COMUNE DI CASIER

PI - Piano degli Interventi - variante n. 8

Osservazioni e Controdeduzioni

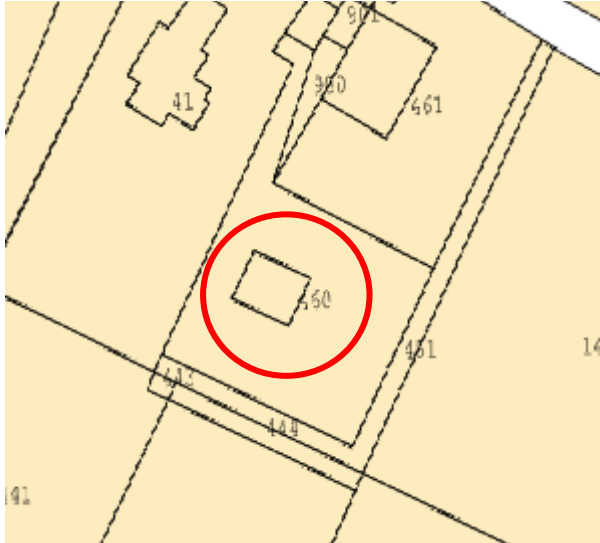
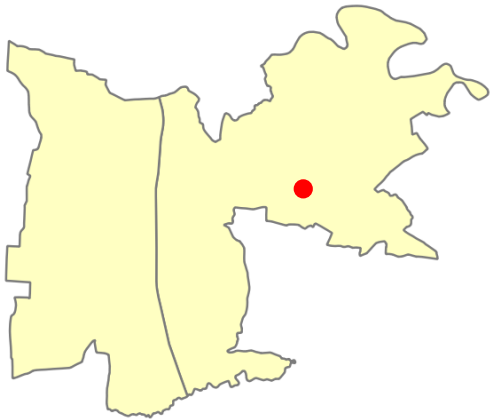
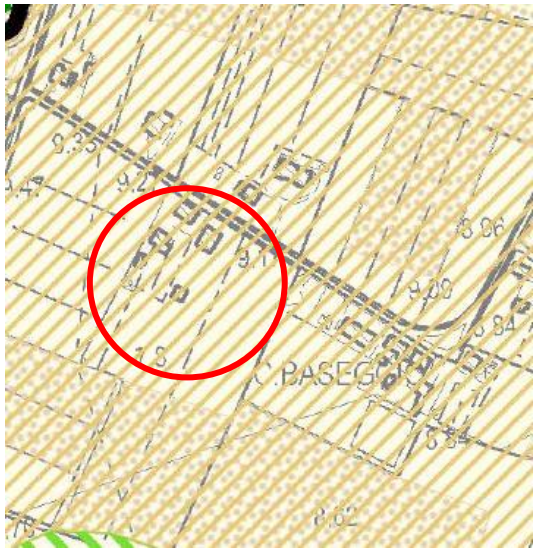
L'osservazione riguarda un immobile di proprietà dell'osservante che nell'ambito della fase di consultazione della variante 8 al PI aveva presentato una richiesta per il cambio d'uso dello stesso in considerazione alla zona di appartenenza e delle caratteristiche dell'immobile stesso, con possibilità di ampliamento fino a mc 600. Detta istanza era stata quindi integrata con la dichiarazione di non più funzionalità e con le relative carature urbanistiche ed edilizia.

La richiesta è stata quindi accolta parzialmente, ma ora si chiede di integrare detta scheda di modifica n. 05, portando l'ampliamento fino a mc 600.

La richiesta riguarda un immobile che la legge regionale ascrive a quelli “non più funzionali al fondo agricolo”, peraltro oggetto di apposita schedatura, che nel nostro caso è stata adeguata, con la possibilità del recupero del volume esistente di mc 123.

L'ulteriore ampliamento, fino a mc 600, in questa fase non risulta ammissibile, sia per mancanza di motivazioni sia per mancanza di valutazioni specifiche, indispensabili.

Si ritiene quindi che possa essere ammesso solo un ampliamento del 60% circa del volume esistente, secondo quanto ammesso dalla stessa LR 14/2019 “veneto 2050”, portando quindi il volume di progetto a mc 200. Si propone pertanto di integrare la Scheda n.12 al punto 1) con il seguente testo “...e riconversione in residenziale con possibilità di ampliamento fino ad un massimo di 200 mc”.

Visti i contenuti della richiesta, esaminato lo stato dei luoghi e degli immobili qui osservati, si ritiene parzialmente condivisibile l'osservazione, sia per ciò che attiene la riclassificazione dell'immobile quale edificio non più funzionale al fondo agricolo, ma limitando la volumetria a complessivi mc 200.

Osservazione n. 03
 Ambito oggetto di osservazione

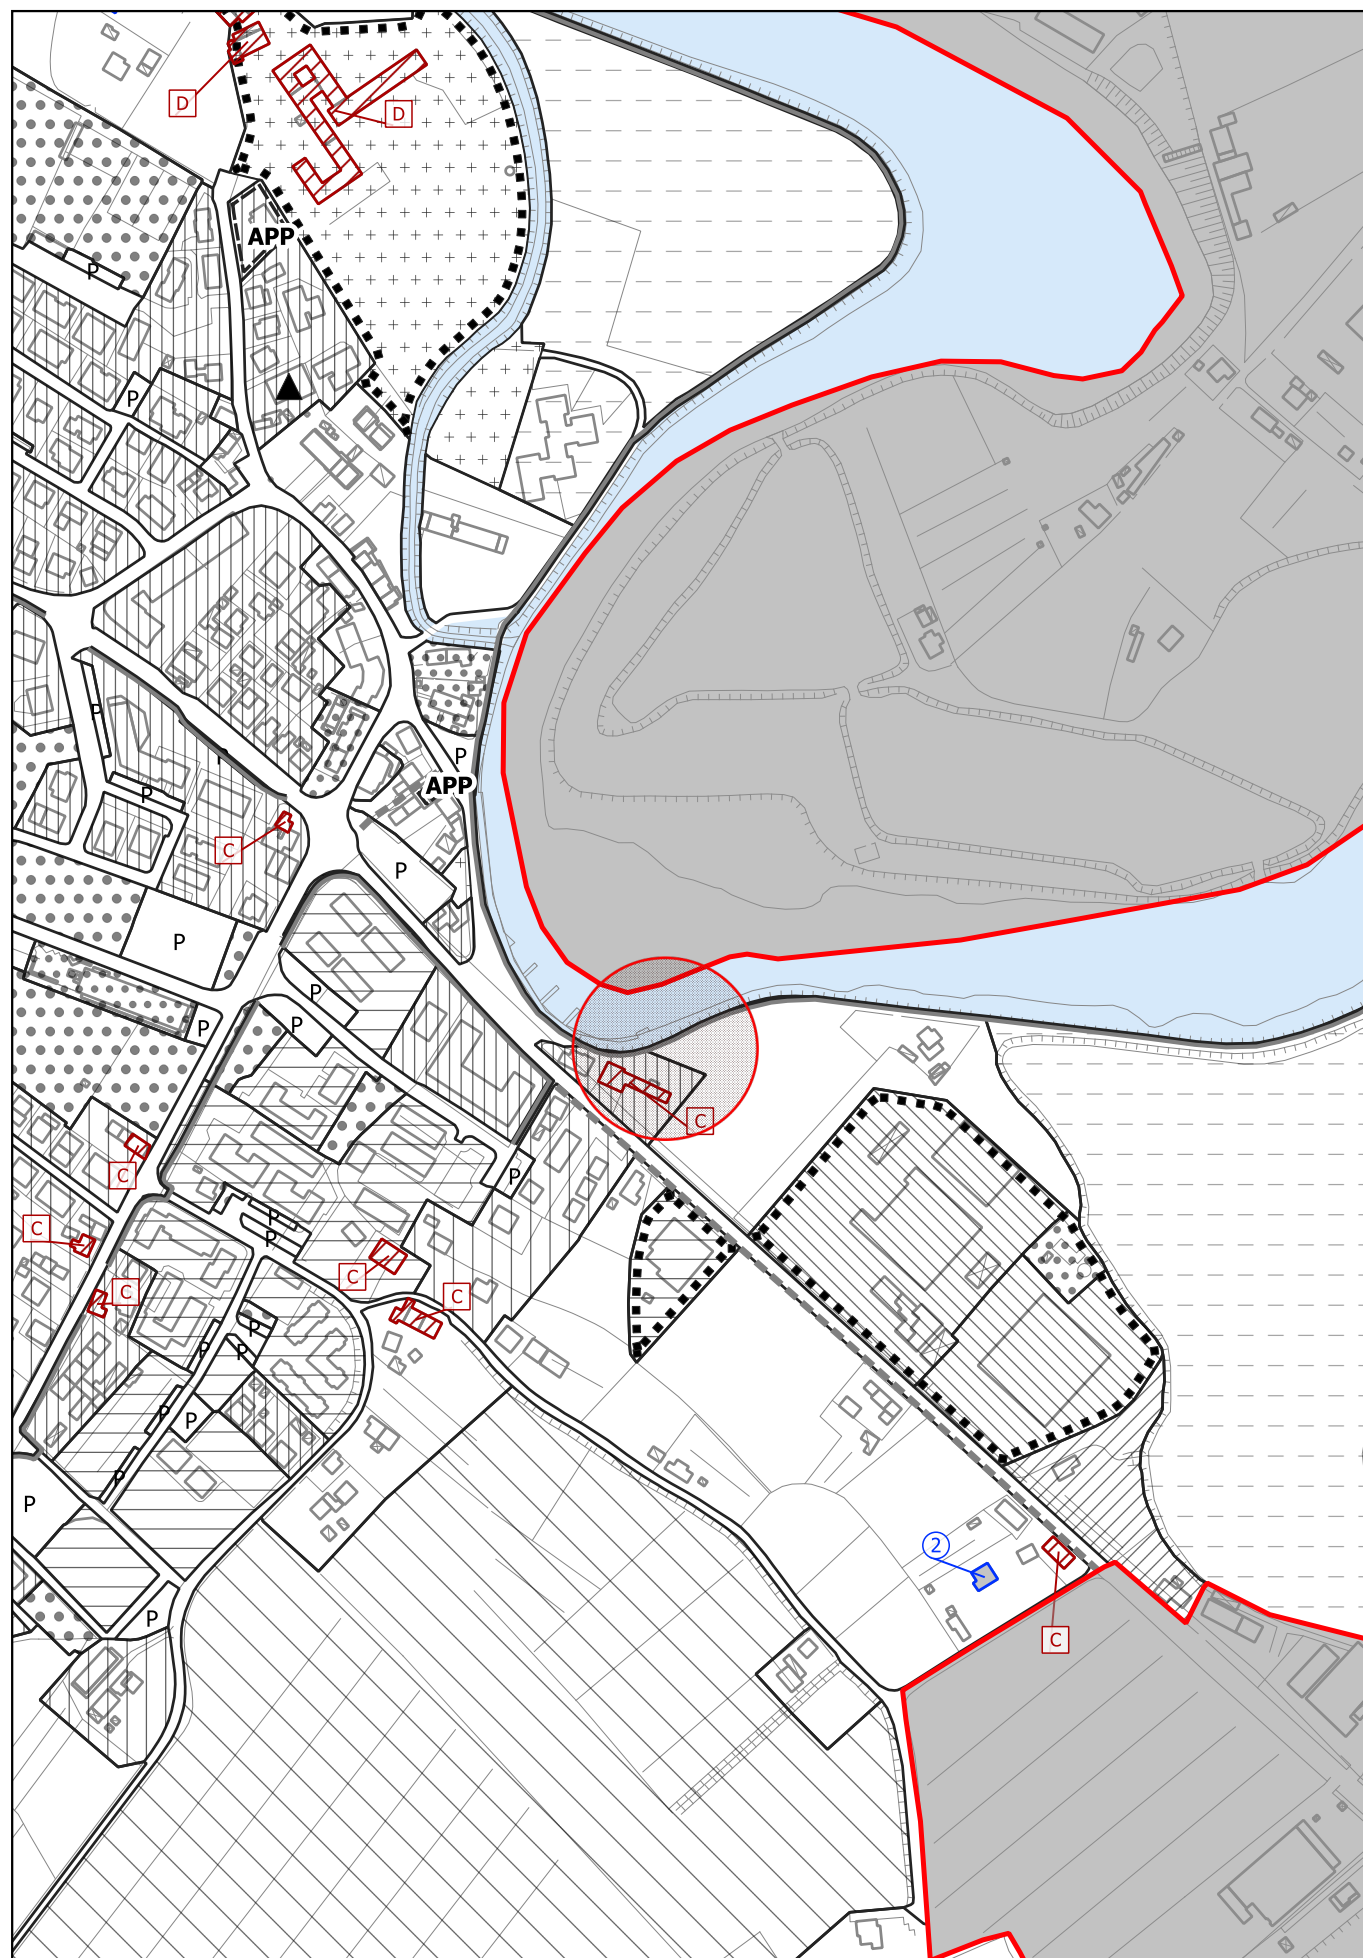
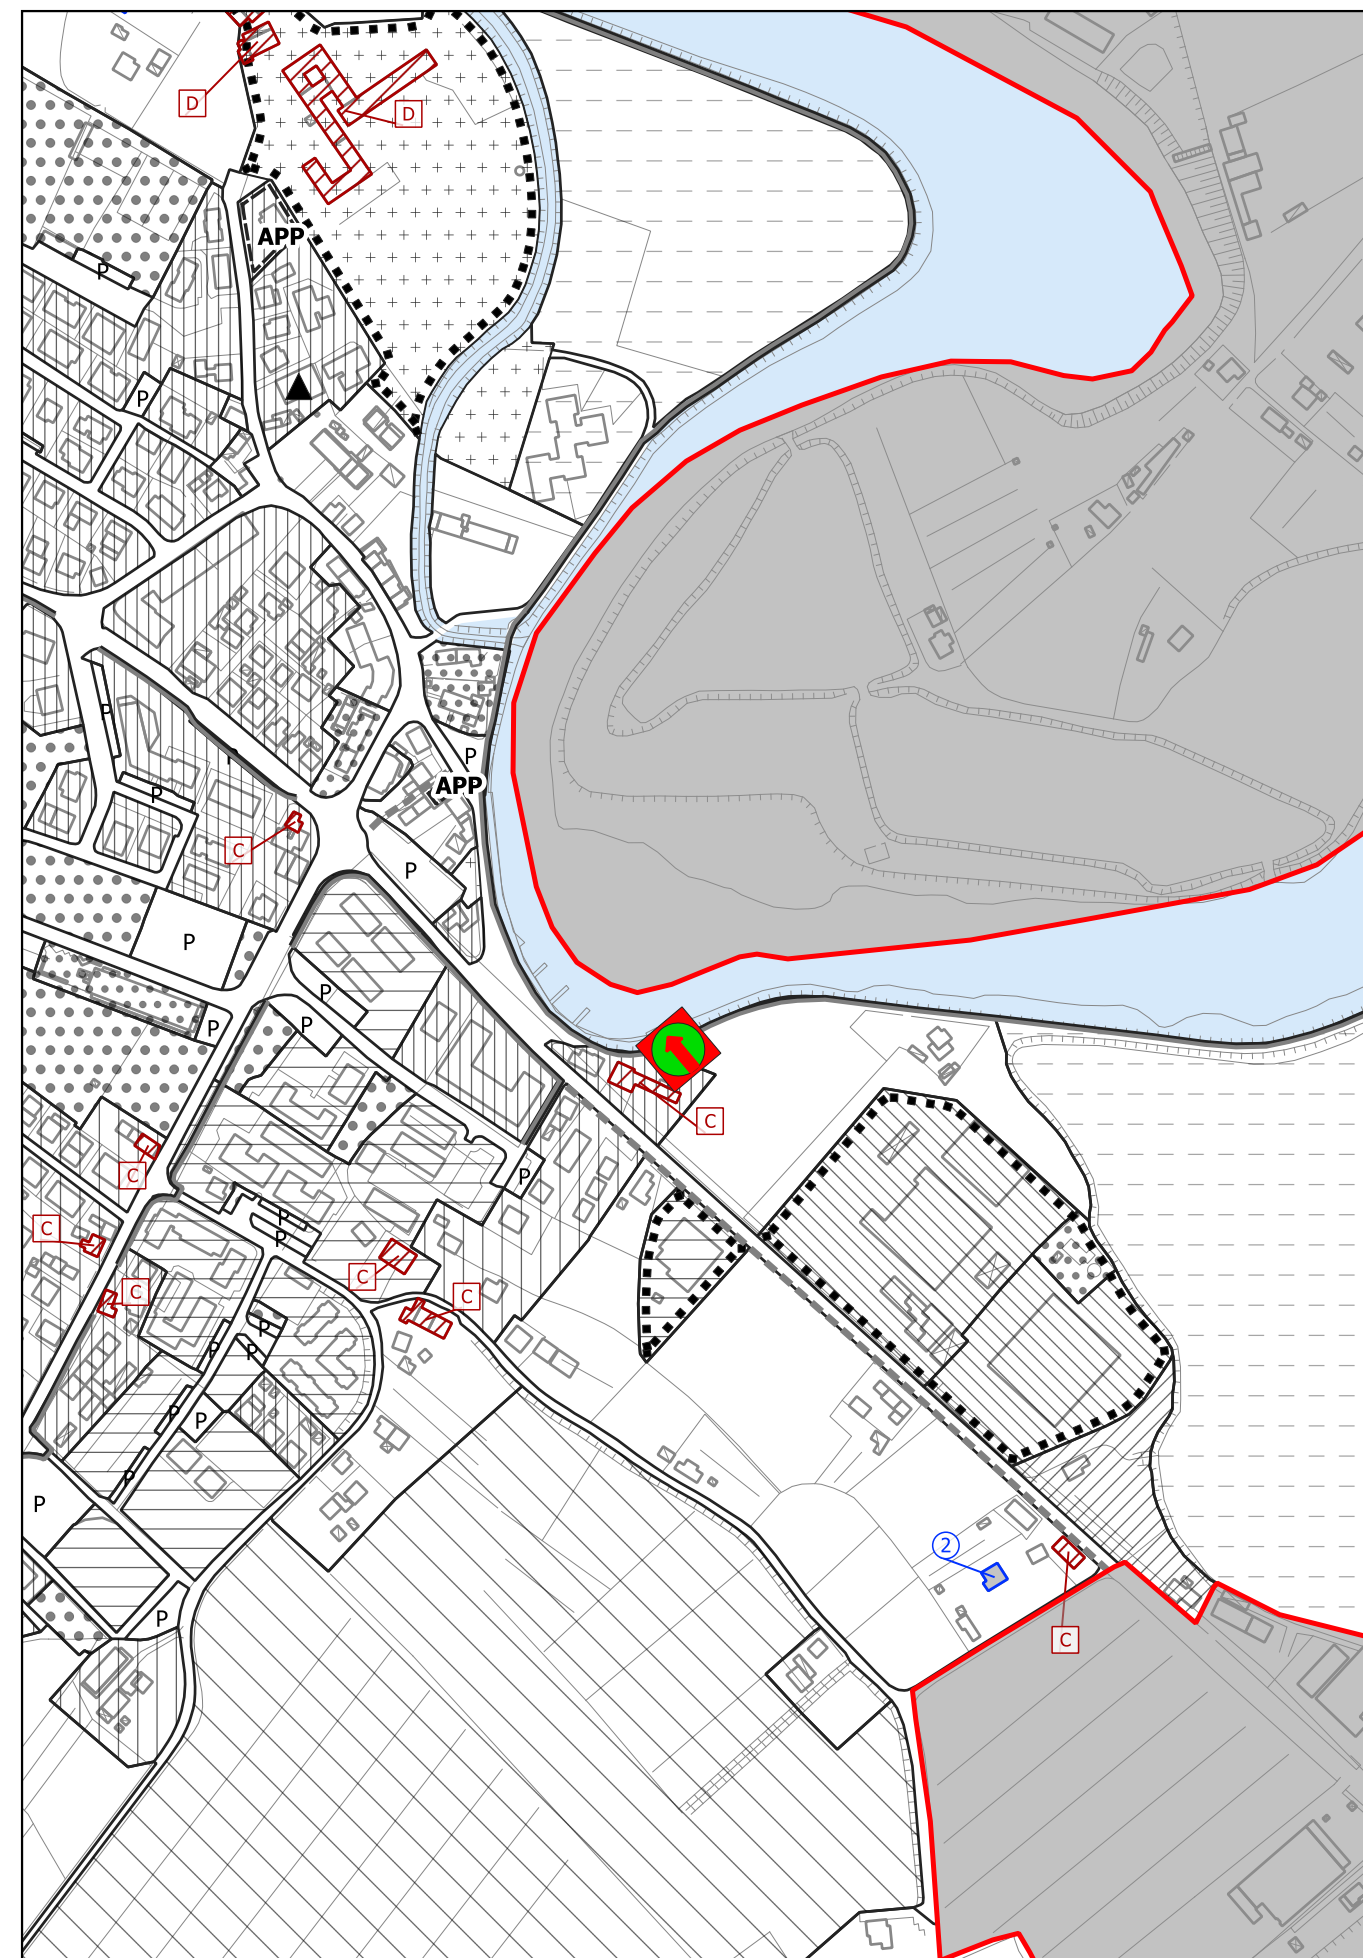
L'osservazione riguarda aspetti legati alle discipline e agli ambiti territoriali ricadenti all'interno del perimetro del Parco Naturale Ambientale del Fiume Sile.

In particolare l'osservazione richiama gli artt. 24.4 e 22 della normativa specifica e delle tavole del Piano Ambientale del Parco, ed in particolare gli Elementi puntuali ed interconnessioni, percorsi, accessi e parcheggi, con particolare riferimento all'accesso carraio al porticciolo di Casier, direttamente da Via Principale ed altre specifiche questioni sempre inerenti allo stesso tema di Punti di accesso al Parco, con richiamo al rilascio del parere favorevole relativo al Permessi di Costruire relativamente a tale Punto di Accesso al Parco.

Visto che è già in corso, come stabilito dall'art. 22, comma 5 “la fruizione ... turistica e ricreativa compatibile con le finalità di permettere l'accesso sostenibile e consapevole al territorio del Parco”, visto che si tratta di manufatti funzionali ad una fruizione turistica che utilizza mezzi elettrici (barche) che non presentano possibili fonti di inquinamento, si chiede che la variante al PI adottata prenda atto di tale manufatto esistente e già concessionato e utilizzato da scala, pedana e pontile, oltre alla struttura costituita dal cartellone informativo, tutte opere.

Visti i contenuti della richiesta, esaminato lo stato dei luoghi e degli immobili qui osservati, si ritiene condivisibile quanto contenuto nell'osservazione, con presa d'atto da parte della variante 8 al PI, indicando nella Tavola 2.2 zoning Casier il “Punto di Accesso al Parco” come da Tavv. 24.4 e 38.4 e dell'art. 22 delle Norme del Parco Naturale Regionale del Fiume Sile.

osservazione n. 03
 proposta di adeguamento alla controdeduzione

Edificio n. II - 42

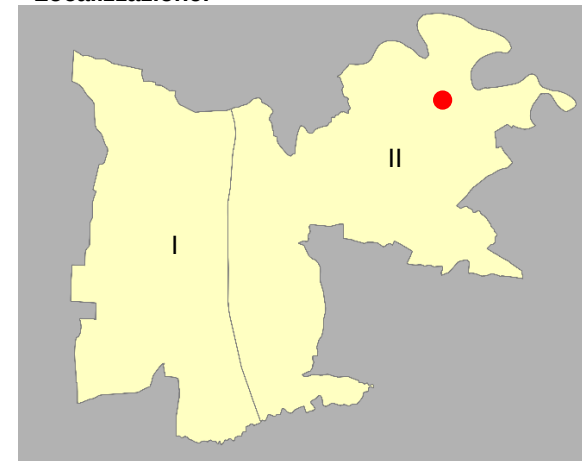
1. Il recepimento del parere con prescrizioni dell'Ente Parco del Sile di cui al prot.n. 16735 del 11/10/2021;
2. La correzione dell'errore materiale con l'integrazione di una nuova scheda relativa ad un edificio di carattere storico presente a Casier in via Liberazione;
3. La necessità di un adeguamento alla scheda normativa n. 25, di cui alla modifica n. 10 contenuta nella variante 8 al PI.

- a. Adeguamento NTO del PI al SILIFFE;
 - b. Tavola 5.1 Carta della sovrapposizione tra il Piano Ambientale e la pianificazione vincolistica degli interventi dell'azione C1 – scala 1:5.000 (estratto);
 - c. Tavola 5.2 Carta della sovrapposizione tra il Piano Ambientale e la Rete Natura 2000 – scala 1:5.000 (estratto).
2. Si dà corso all'adeguamento del PI con l'integrazione di n. 2 schede di edifici meritevoli di tutela e conservazione per il loro carattere storico e valore documentale, con assegnazione agli stessi del grado di protezione C come da cartografia di piano.
